ESTUDIO DE IMPACTO AMBIENTAL CATEGORÍA II,
DENOMINADO: CAJÓN Y VIAL SOBRE EL RÍO PALOMO

Promotor: TERRAZAS DE VILLA LUCRE 1, S.A.

Preguntas de Ampliación I

DEIA-DEEIA-AC-0 128-1909 -2022

7. PLANO NIVELES SEGUROS DE TERRACERÍA

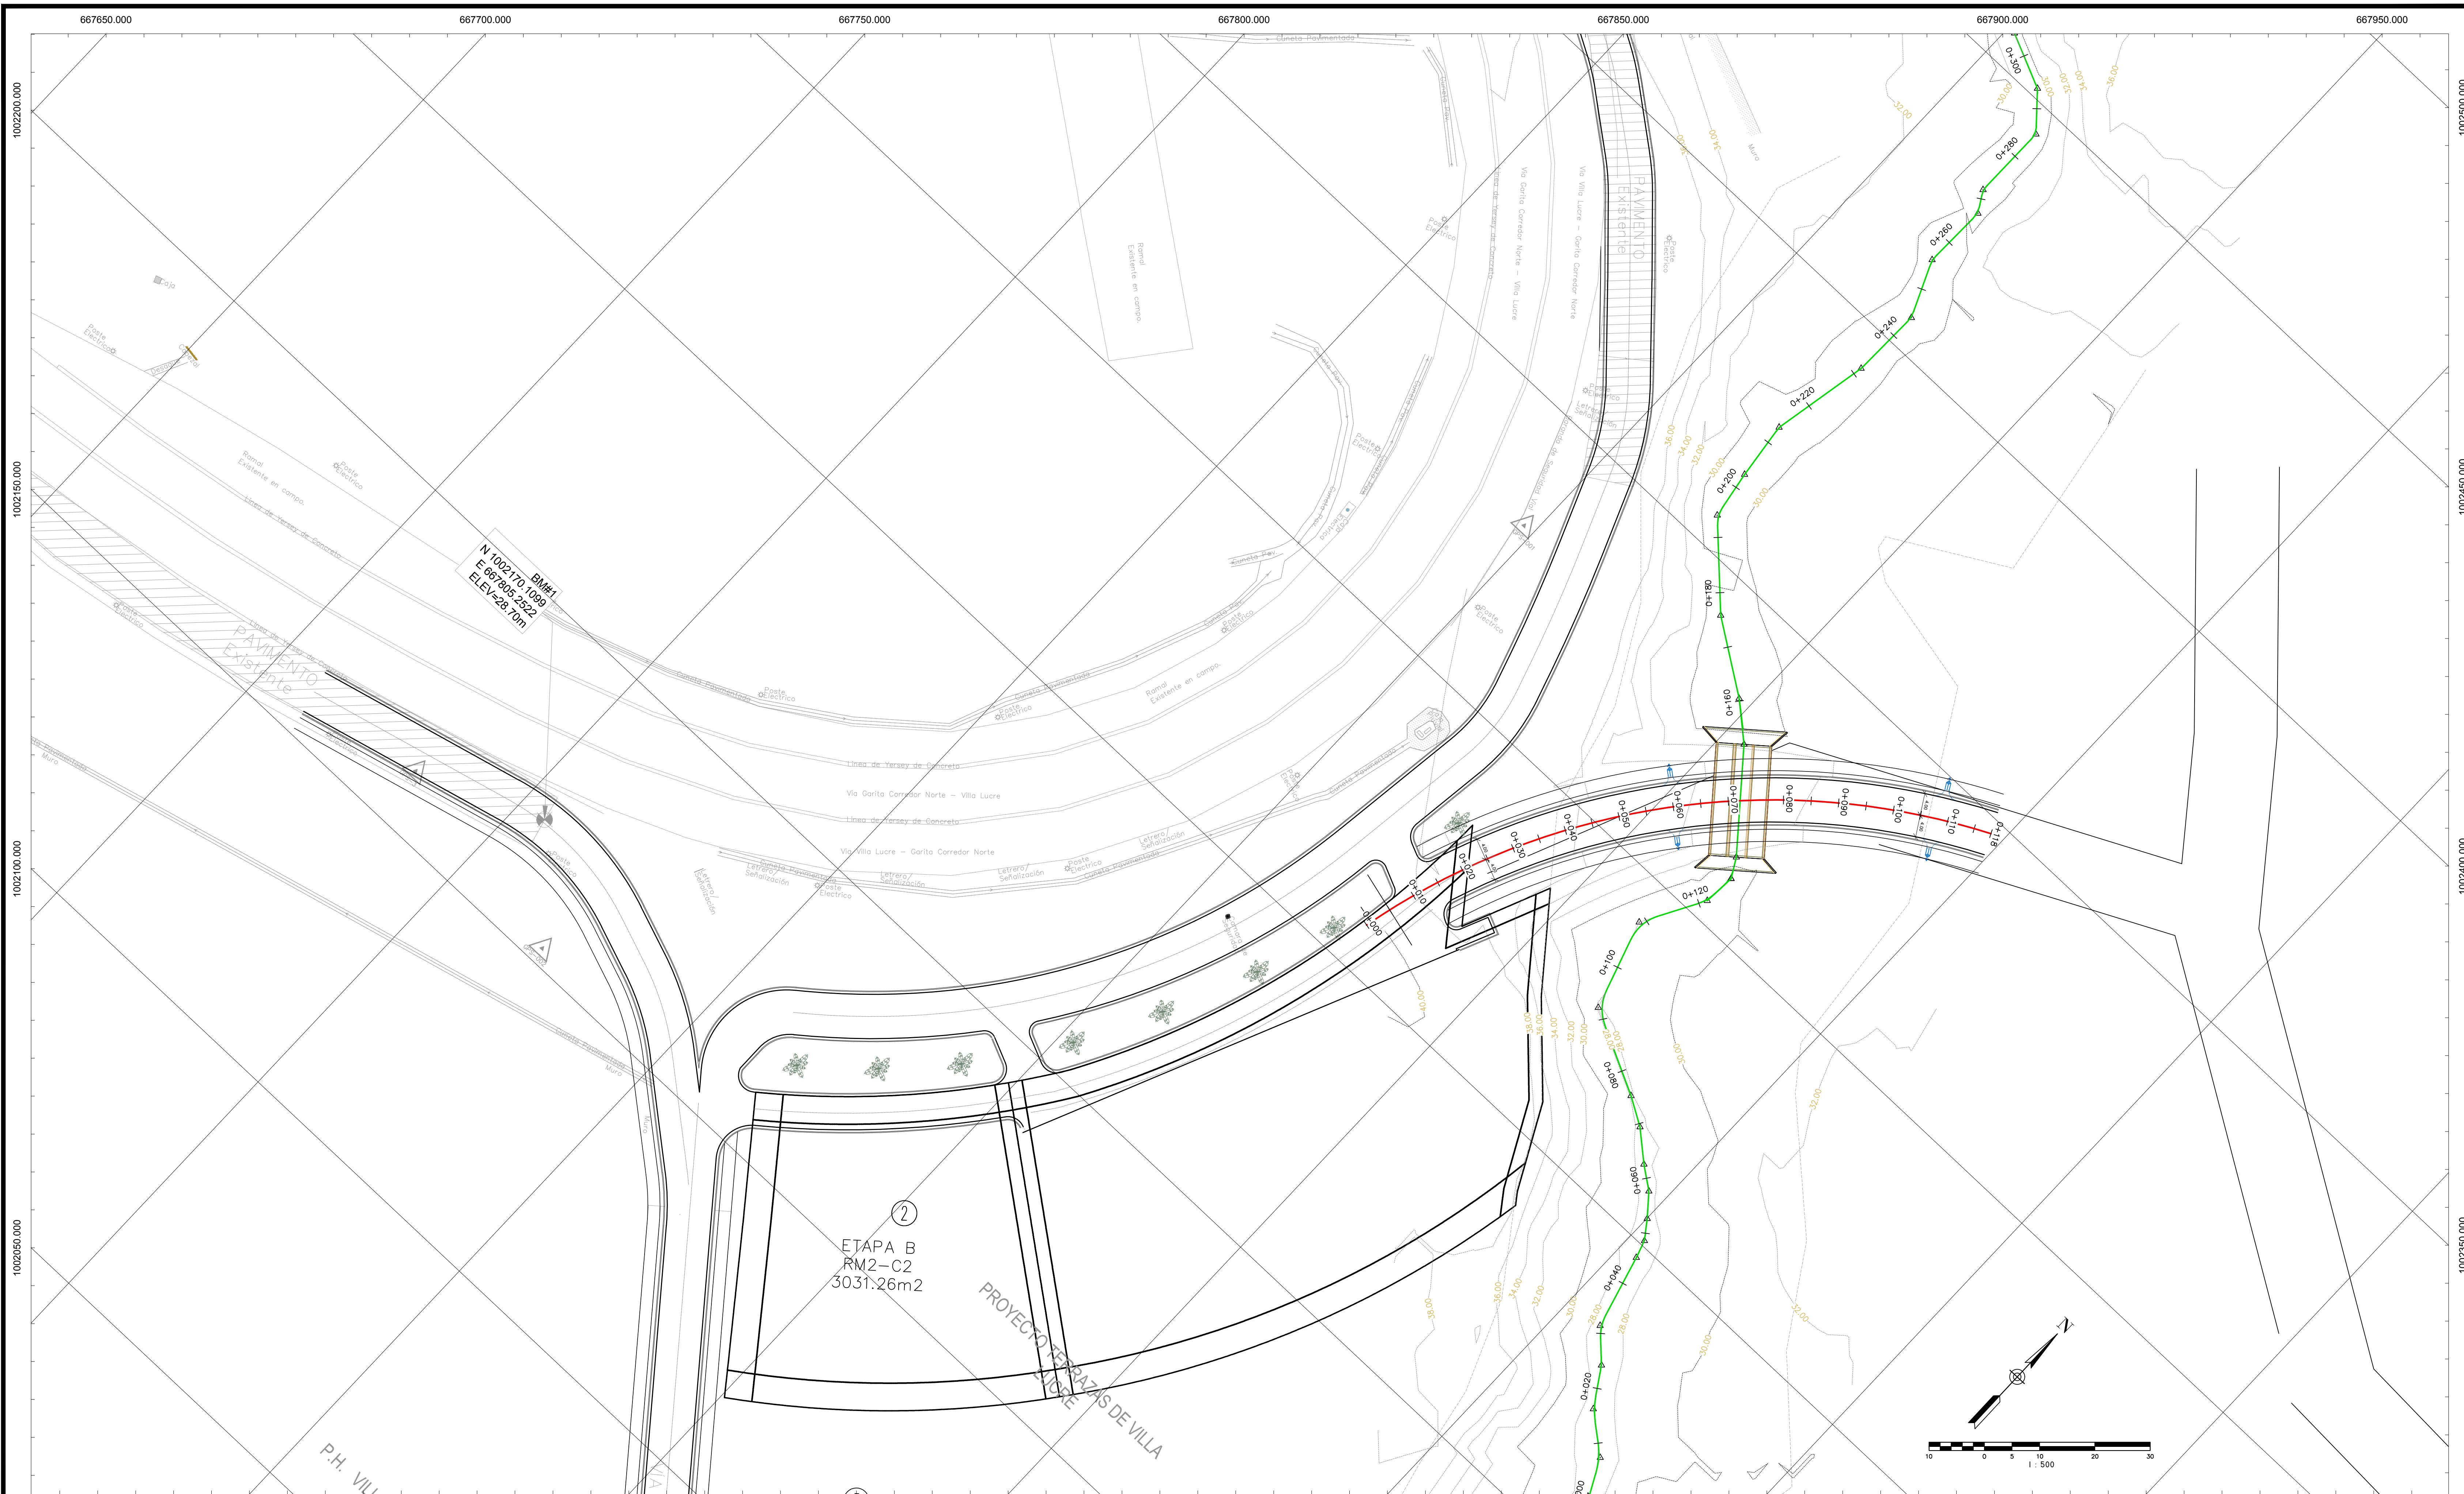
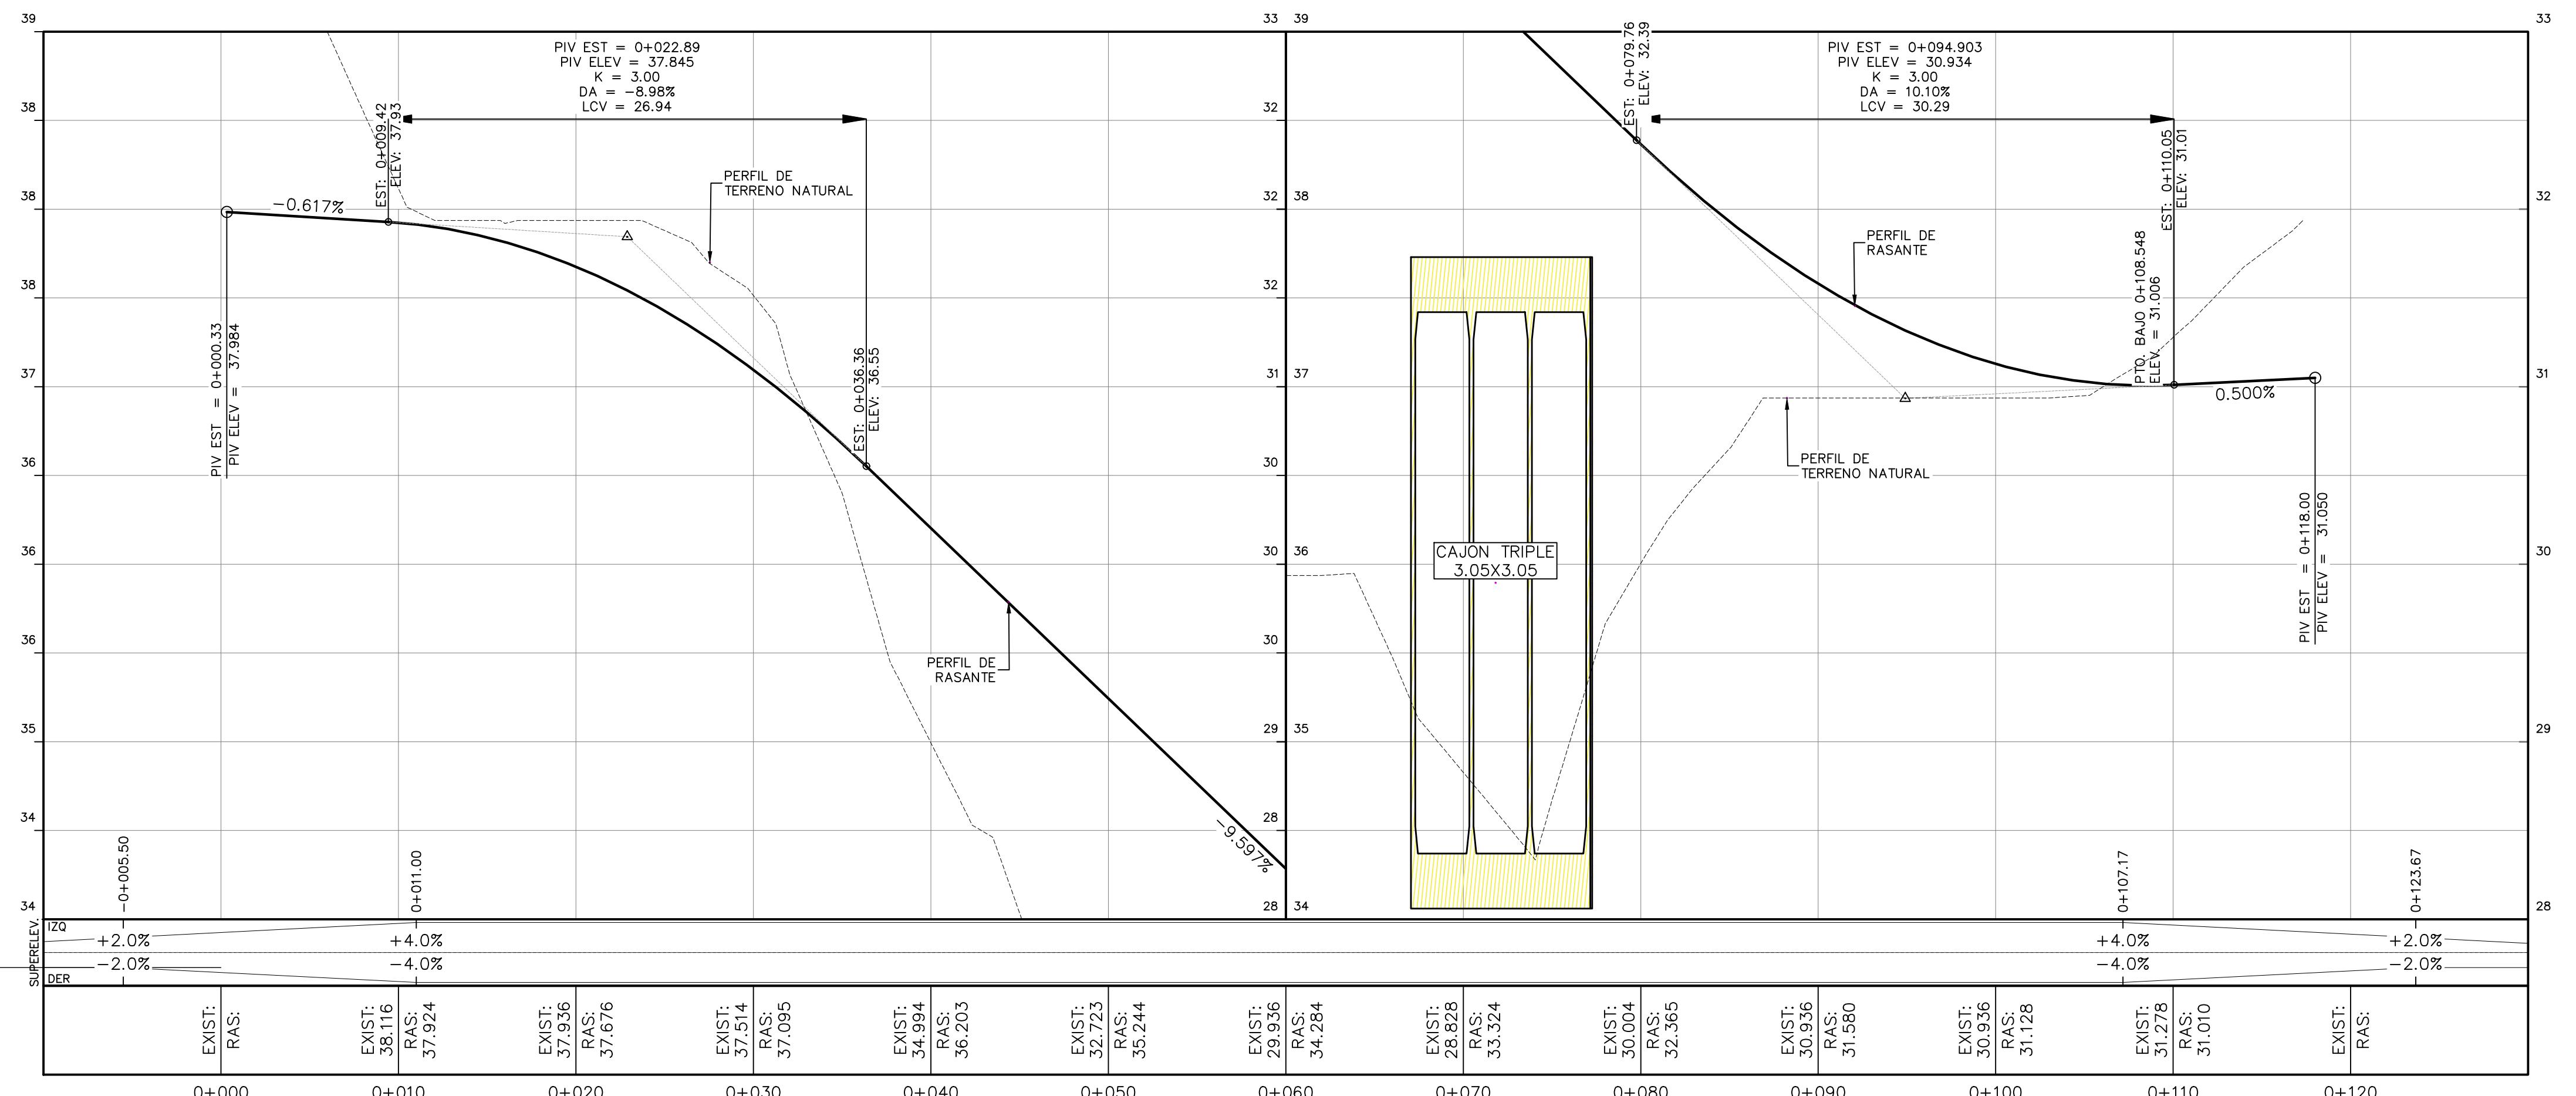
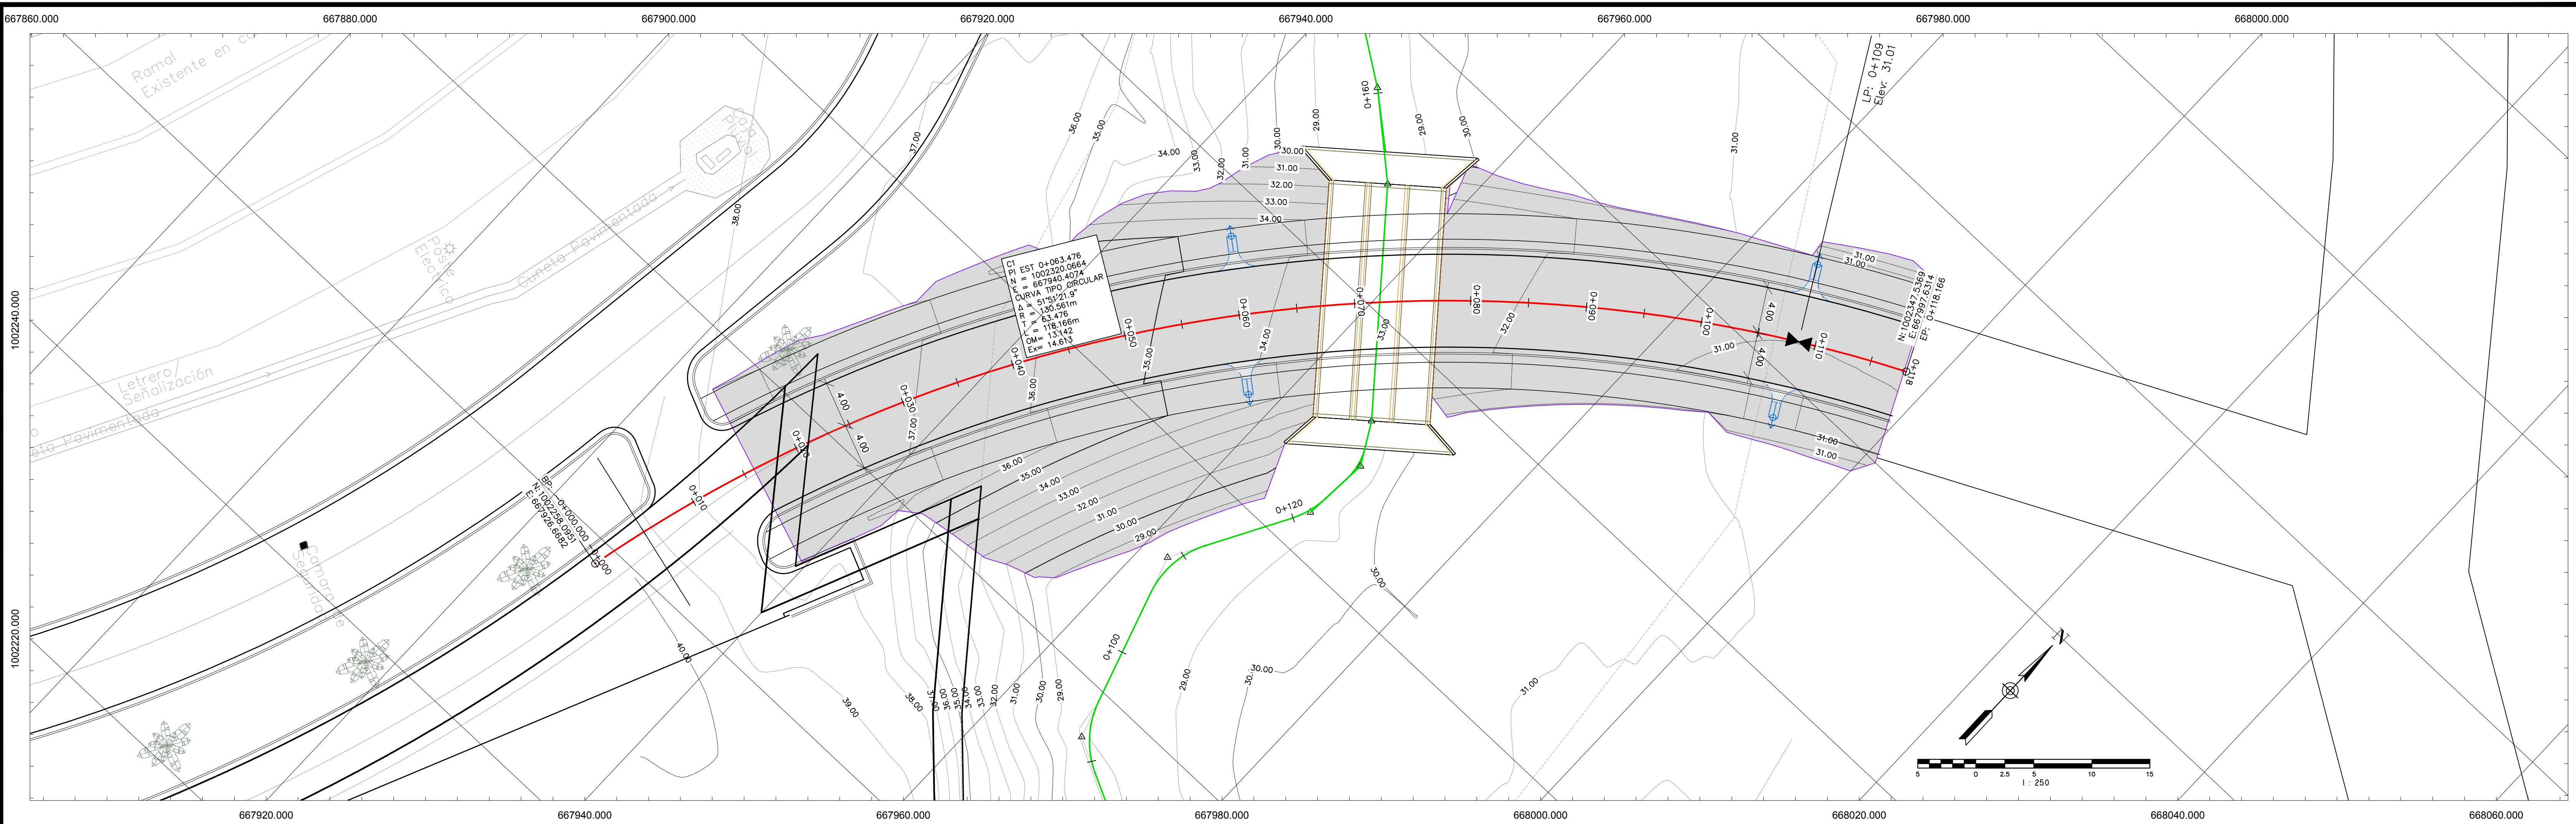
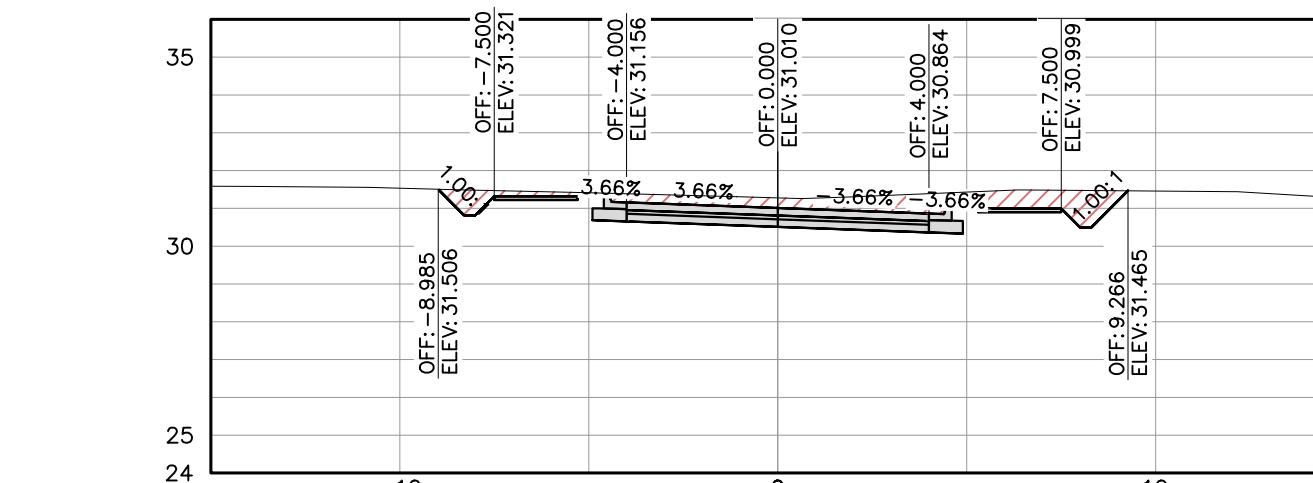
- a. Presentar Planos de los perfiles de corte y relleno donde se establezca: el volumen de movimiento de tierra a generar en el proyecto y volumen de material de relleno e indicar los niveles seguros de terracería.
- b. Indicar de dónde será obtenido el material de relleno, e indicar si el mismo posee Instrumento de Gestión Ambiental aprobado para dicha actividad

- a. Se presenta en el plano 220621-TP-Acceso a las Trancas Presentado al MOP donde se visualiza los niveles seguros de terracería y los perfiles de corte y relleno (ver anexo 7)
